OSTRAVSKÁ UNIVERZITA

„Výstavba nového kampusu na Černé louce – Univerzitní zázemí sportu a behaviorálního zdraví a Nová budova fakulty umění“

VYSVĚTLENÍ, ZMĚNA NEBO DOPLNĚNÍ ZADÁVACÍ DOKUMENTACE

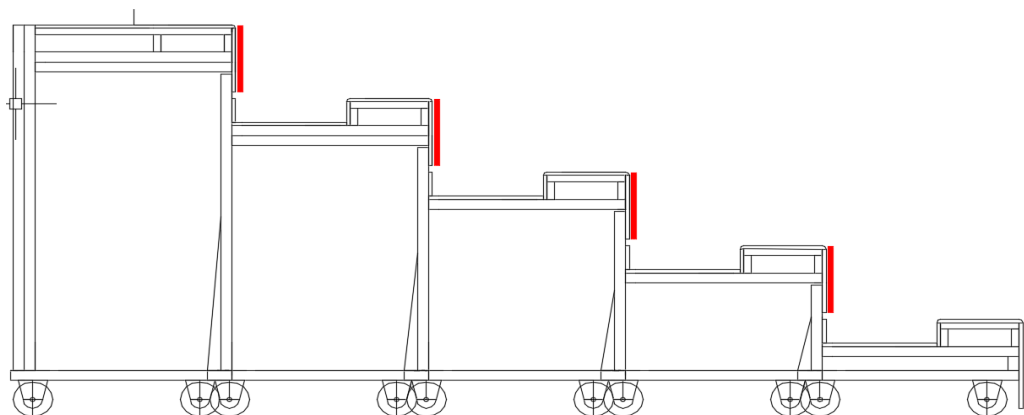
V části R2-Univerzitní zázemí sportu a behaviorálního zdraví - nadzemní část, jsou ve výpise zámečnických výrobků uvedeny mobilní tribuny Z01/9 a Z01/10, v jejichž popisu je uvedeno: „Sedáky a opěradlo-celobukové překližované desky složené ze 13 vrstev bukových dýh impregnovaných speciálními roztoky.... Svislá čela opěrek perforovaná-čtvercový otvor 25x25mm.“

Dle schématického obrázku, který je přiložen k popisu mobilních tribun zde žádná opěradla, ani opěrky nejsou.

Dovolujeme si požádat o vysvětlení tohoto rozporu.

Zadavatel uvádí, že na mobilních tribunách opěradla ani opěrky nejsou. Opěradlem (opěrkou) byla v dokumentaci myšlena svislá čelní deska, která tvoří po složení tribuny rovnou plochu. Tato deska je perforovaná s čtvercovými otvory viz schéma.

Obr. č. 24 - trapézový plech 150/280 dle výkresů č. 214, 215, 218, 219 pro 3.NP a 4.NP objektu „B“

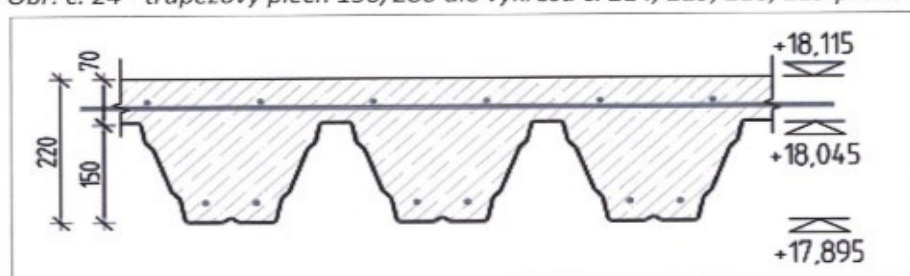
Položku č. 72 dle slepého rozpočtu nemůžeme dohledat v projektové dokumentaci. Tento trapézový plech je sice obsažen ve výkresu č. 203 pod položkami č. 35 a 48 jako dobetonávky dilatačního celku „B“ v 3.NP a 4.NP, ale ve výkresech těchto konstrukcí (výkresy č. 214, 215, 218, 219) není o tomto trapézovém plechu žádná zmínka. V těchto výkresech je zobrazen a zmíněn pouze trapézový plech 150/280, viz. obr. č. 24. Žádáme zadavatele o informaci, kde se nachází v zadávací dokumentaci tento trapézový plech. Zároveň žádáme o přesnou specifikaci tohoto trapézového plechu (chybí údaj o šířce vlny).

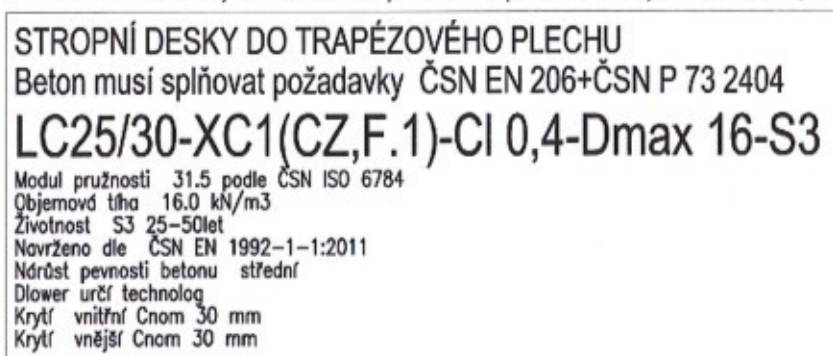
Položky č. 73 a 75 slepého rozpočtu jsou položky určené pro podepření klasického stropního bednění. Ve slepém rozpočtu se ale nachází také ztracené bednění z trapézového plechu (pol. č. 72) v ploše 4 128 m². K tomuto bednění nemůžeme dohledat položku pro podpěrnou konstrukci. Žádáme zadavatele o vysvětlení, případně upřesnění, kde ve slepém rozpočtu se nachází položka pro podpěrnou konstrukci ztraceného bednění z trapézového plechu.

Zadavatel sděluje, že trapézové plechy jsou dimenzované tak, aby nebylo nutno při betonáži provádět podpěrnou konstrukci.

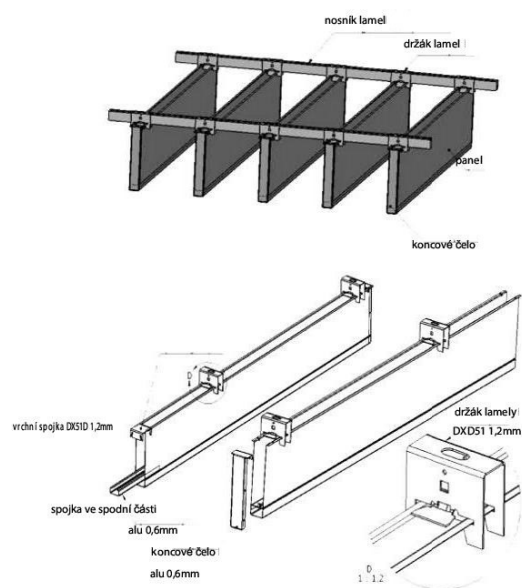
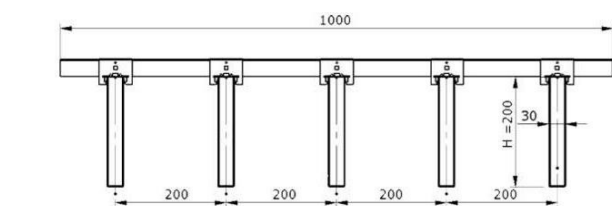
Vertikální lamelové podhledy-chybí bližší specifikace. Specifikace ve výpisu standardů je nedostatečná. Ve výkresu podhledů je tento podhled pouze schematicky, chybí řezy, rozkreslení podhledů, referenční výrobek. Není uvedena požadovaná barva podhledů a nosného roštu, nejsou dostatečně specifikovány technické a kvalitativní požadavky a doplňkové prvky podhledu (např. víčka lamel, otvory pro technologická zařízení atd.).

Žádáme zadavatele o přesnější specifikaci těchto lamelových podhledů (např. uvedením referenčního výrobku).

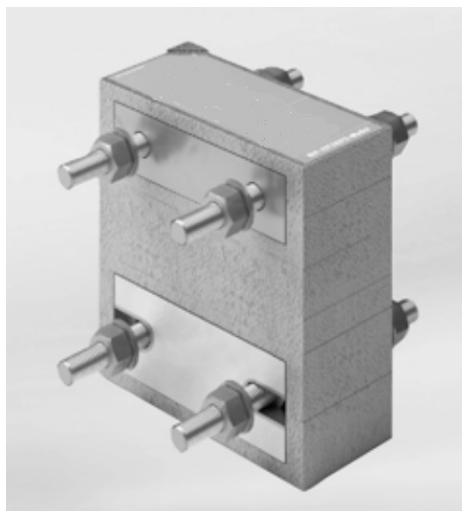
Položka č. 979 - distanční přerušení tepelného mostu-v zadávací dokumentaci nemůžeme dohledat specifikaci tohoto výrobku. Žádáme zadavatele o upřesnění požadované položky ze slepého rozpočtu.

Zadavatel uvádí, že specifikace položky č. 979 je znázorněna ve výkrese č. 415 detail F. V projektu je uvažováno se systémovým řešením (ocel-ocel), kdy vložený prvek s tepelnou izolací přenáší zatížení přes ocelové prvky.

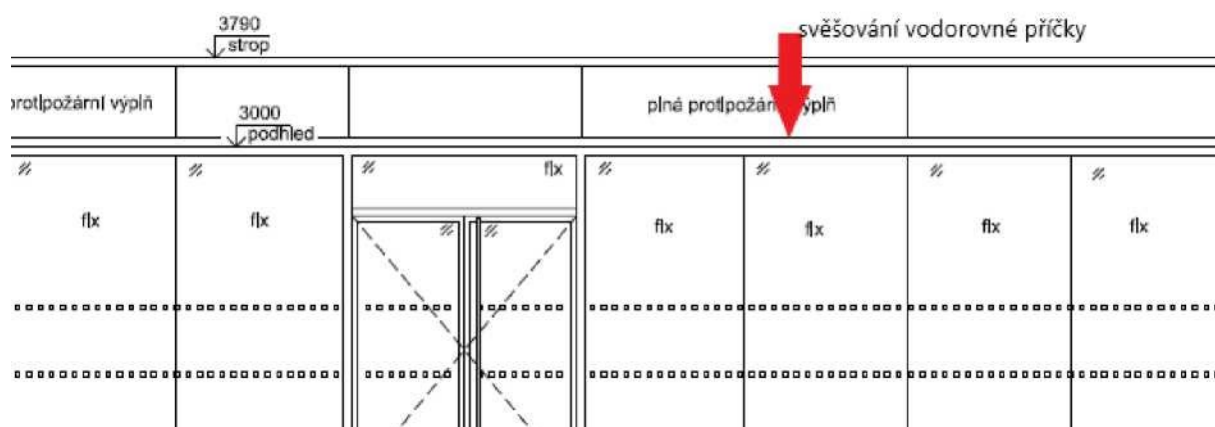
Ve výpisu výrobků je uvedeno: *typ a design kování vč. samozavírače bude upřesněn investorem během realizace stavby*. Typ a design kování včetně samozavírače musí být použit dle požární klasifikace daného výrobku. Upozorňujeme zadavatele, že pokud si investor během realizace vybere jiné kování, než má výrobce certifikované, bude nutné provést posudek na toto kování. Má účastník do své nabídky zahrnout navýšení ceny dveří za předmětné posudky?

Zadavatel uvádí, že budou použity certifikované samozavírače, investor (resp. autorský dozor) odsouhlasí odstíny a barevnosti prvků. Cenu za certifikaci dodavatel zahrne do ceny dveří.
